COMUNE DI BARDOLINO
Provincia di Verona

VARIANTE PARZIALE AL
PIANO PARTICOLAREGGIATO DEI CENTRI STORICI - 2016
(Art. 20 L.R. 11/04)

RELAZIONE
comprendente le modifiche alle Tavole e alla Normativa
(aggiornata alla DGC di approvazione)

**VARIANTE PARZIALE AL PIANO PARTICOLAREGGIATO
DEI CENTRI STORICI - 2016**

Allegato a) Stralcio Tav. 29 (pianta) **vigente**

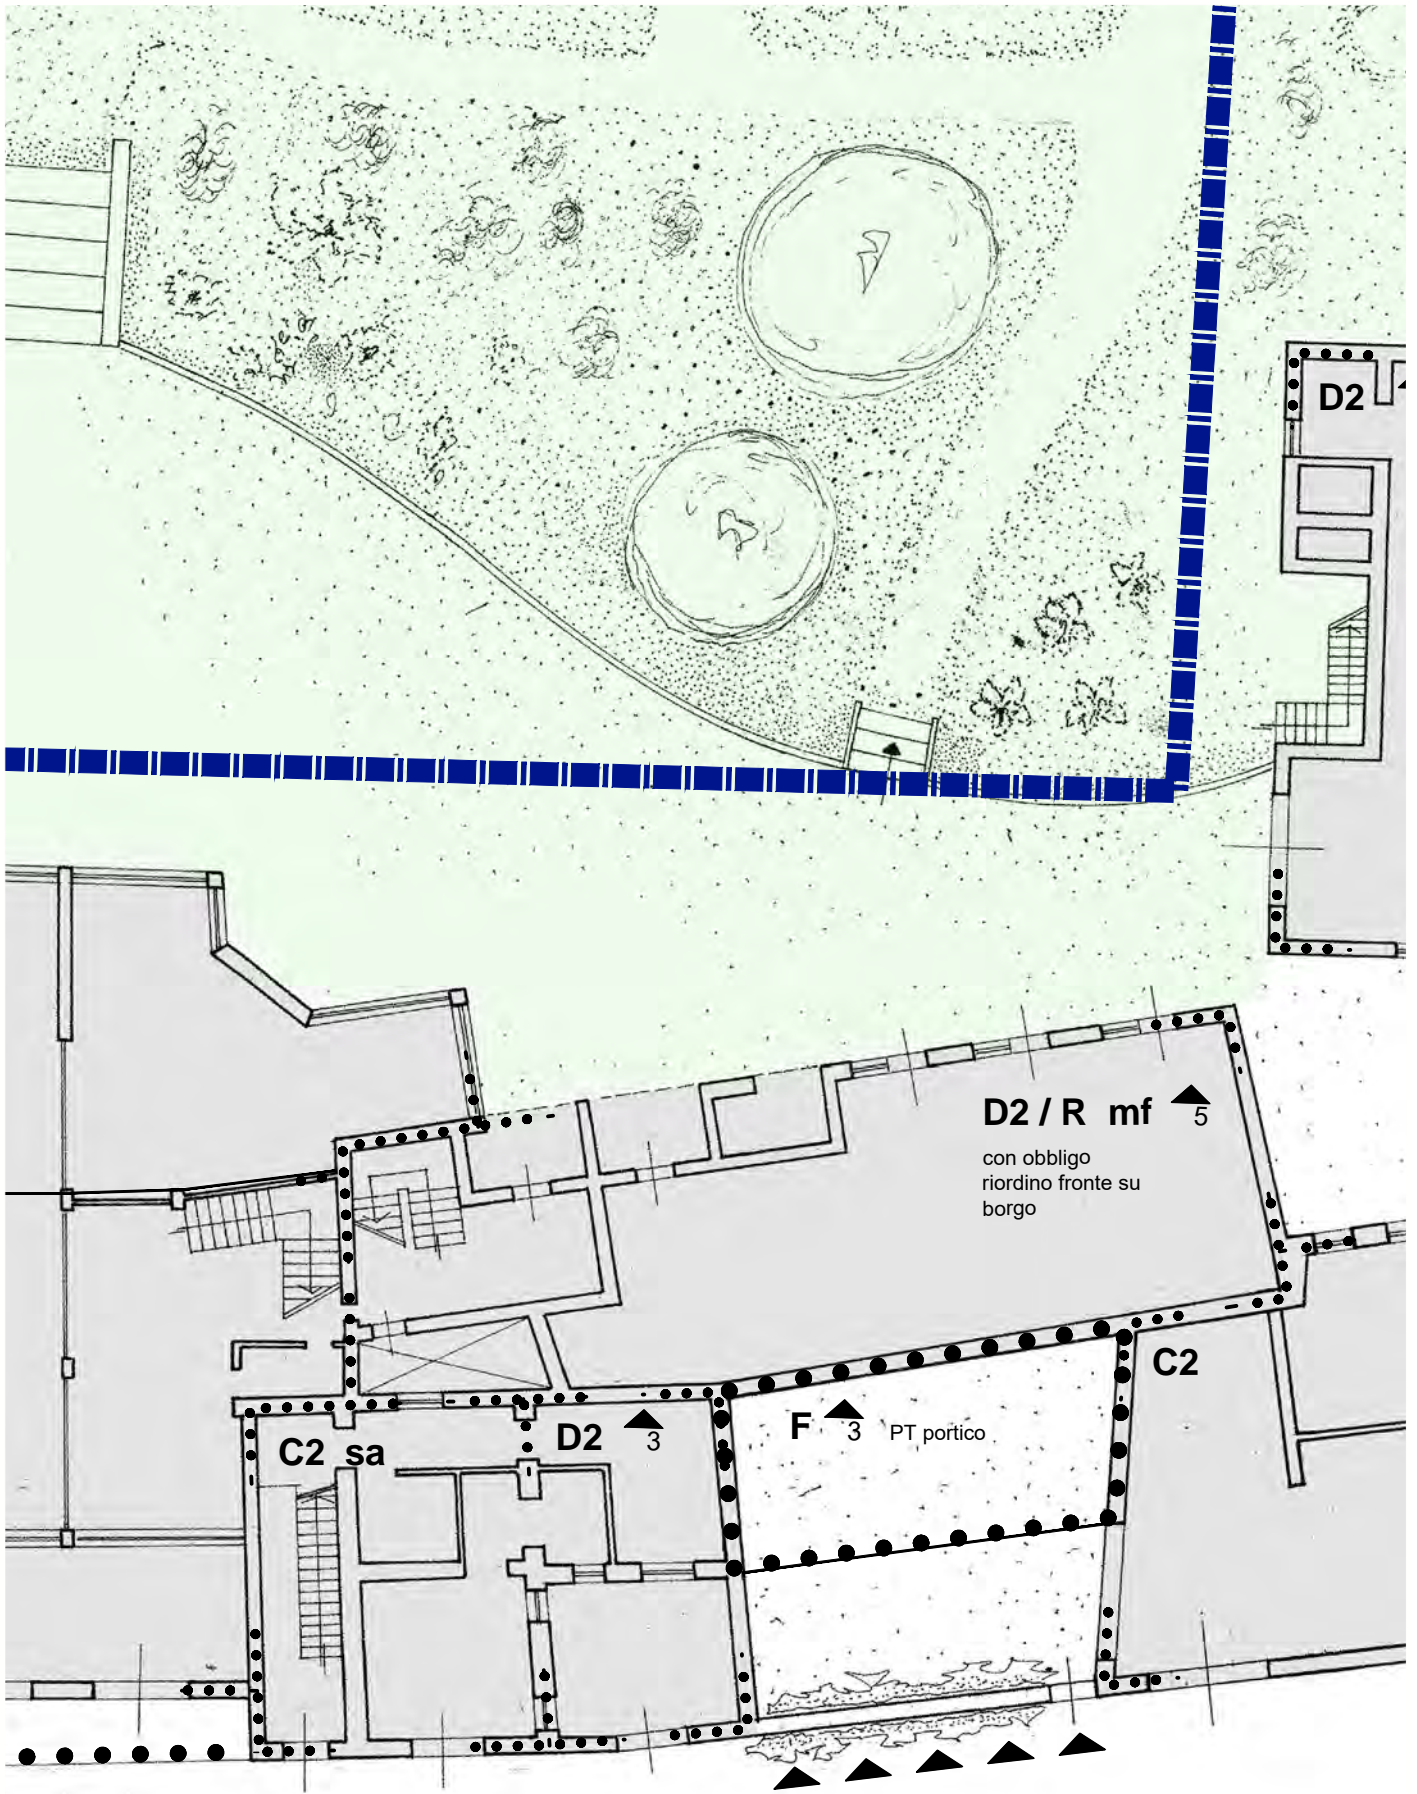
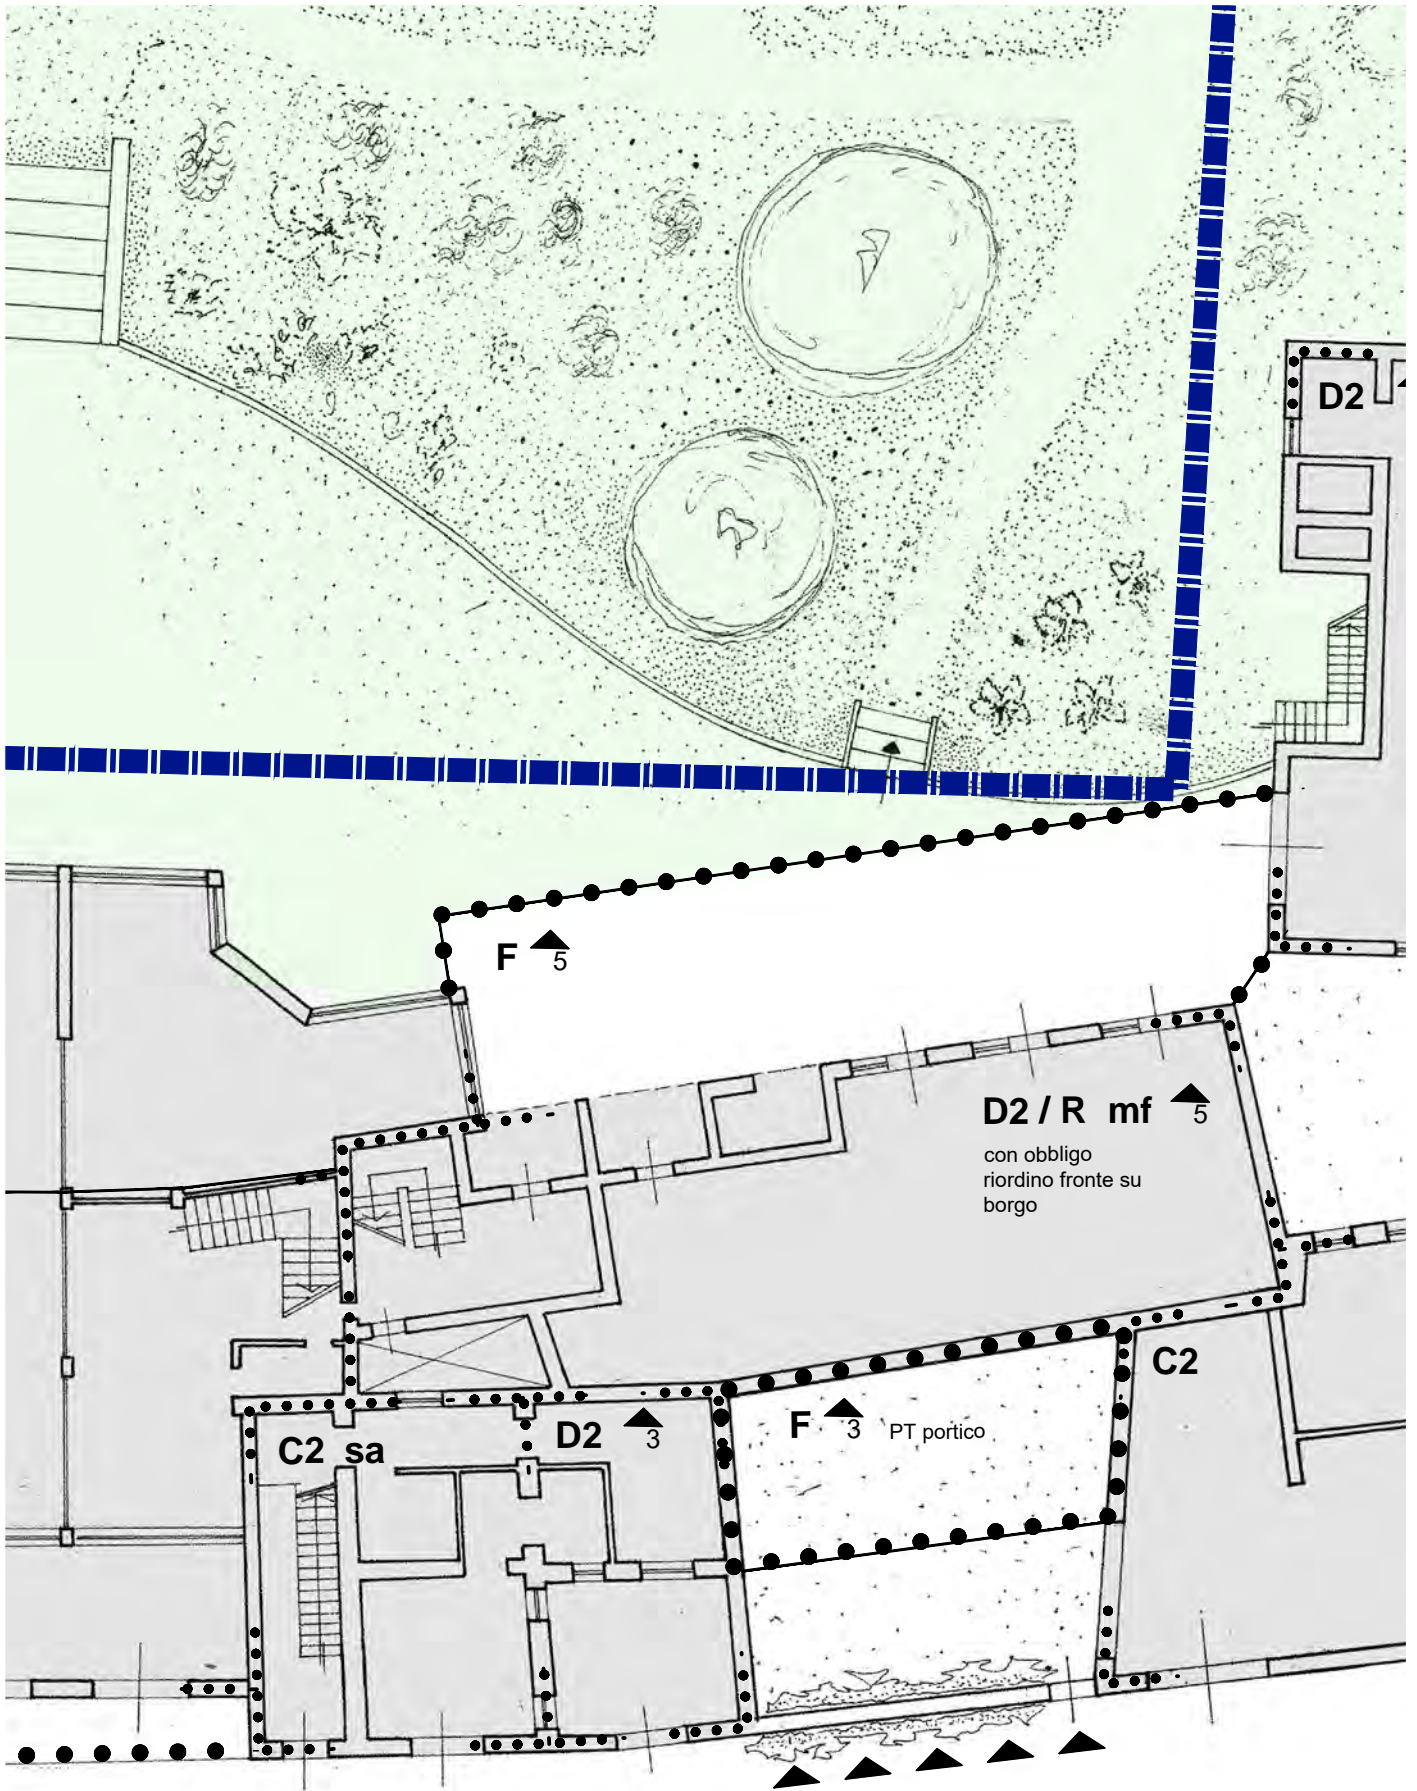
Sulla planimetria della Tav. 29 viene indicato l'avanzamento di ml 5,50 dell'ala est verso il cortile posteriore, cioè verso lo spazio aperto, con la possibilità di unirsi all'attuale abitazione di servizio, della quale era già stata prevista la sopraelevazione nell'ipotesi di una utilizzazione funzionalmente omologa dei vari corpi di fabbrica.

Allegato a) Stralcio Tav. 30 (pianta) **vigente**

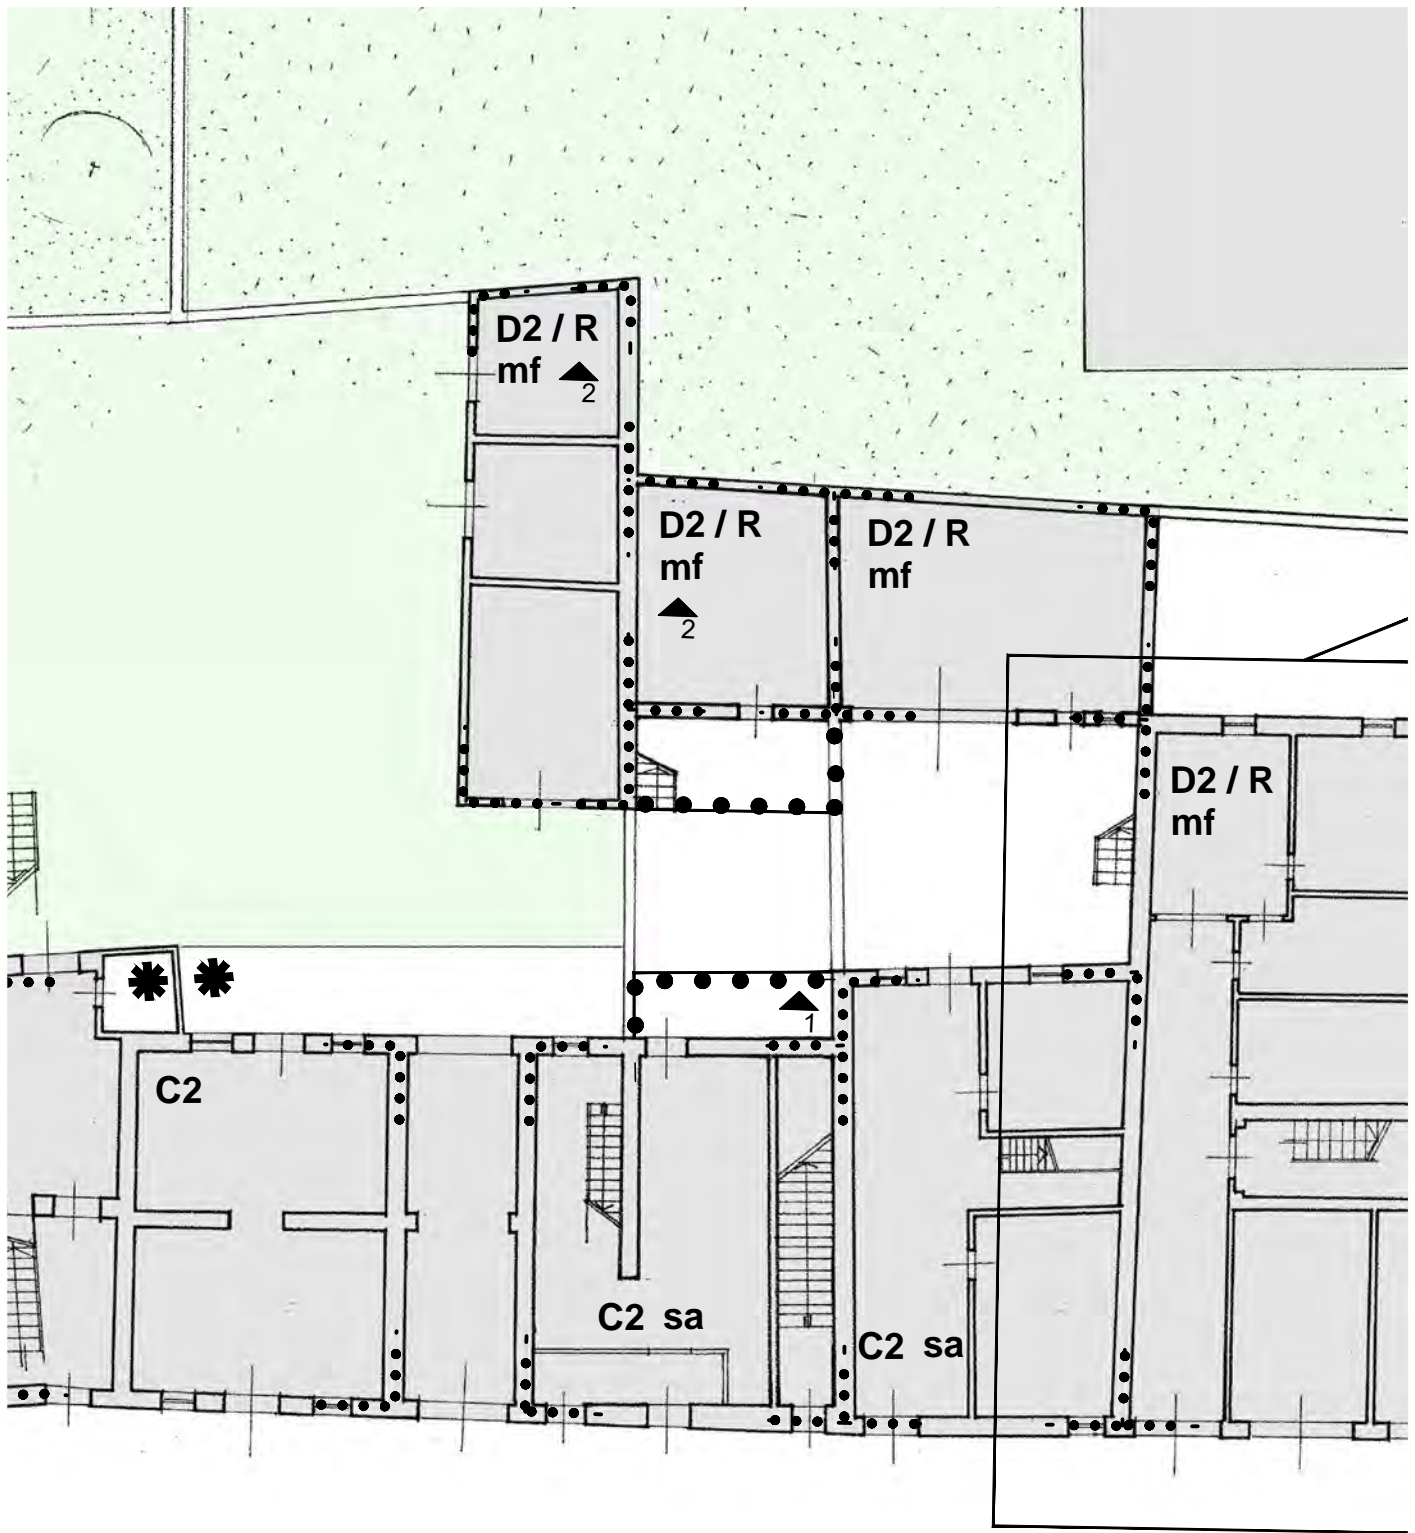
Nel cortiletto sul retro della casa è già stato ammesso un riordino del piccolo rustico sul fondo con ampliamento dello stesso verso la casa. Di primo acchito non sembra sia il caso di ridurre ulteriormente il cortiletto, ma in realtà lo spazio coperto dal terrazzino e circondato da tre muri è già a tutti gli effetti un volume esistente (c. 20 mc), che dunque, data anche la posizione, può tollerare una chiusura magari in buona parte vetrata del quarto lato, regolarizzando in tal modo anche il localetto caldaia già murato.

Allegato a) Stralcio Tav. 30 (pianta) **vigente**

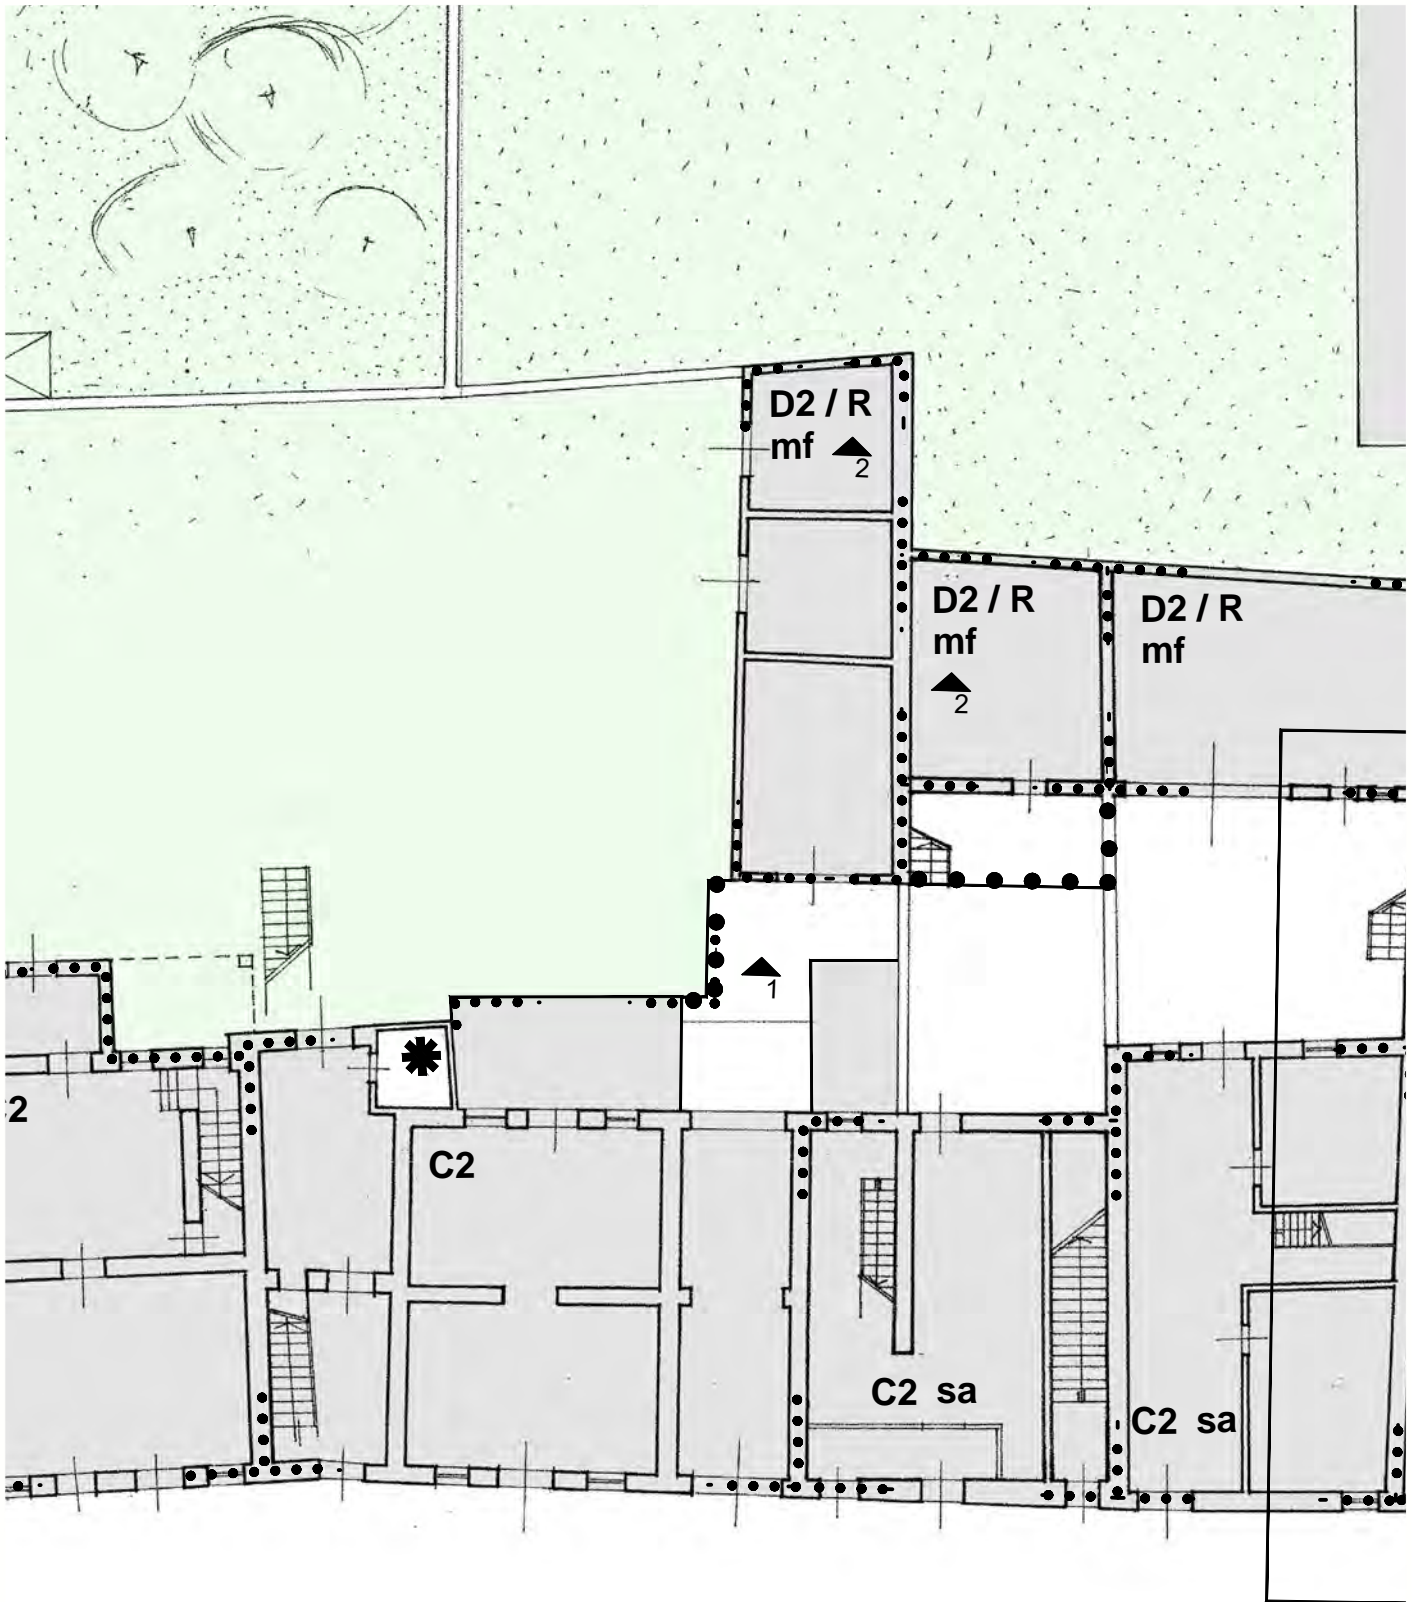
La sistemazione da farsi riguarda un piccolo locale di servizio a un piano (da integrare nella planimetria di PP) situato allo sbocco dell'androne carraio che porta dalla strada al cortile posteriore: l'idea è di sostituire la falda di copertura del locale con una soletta piana che, opportunamente ampliata verso il fondo e di lato, possa collegare in quota l'unità principale, già ampliata sul retro, con quella minore in fondo al cortile. L'accesso alla corte sarebbe meglio riparato da questo portichetto, che dovrebbe anche mettere in sequenza i vari elementi ora staccati. Non si tratta a rigor di termini di un nuovo volume, ma di un ballatoio di passaggio appoggiato su modeste strutture esistenti.
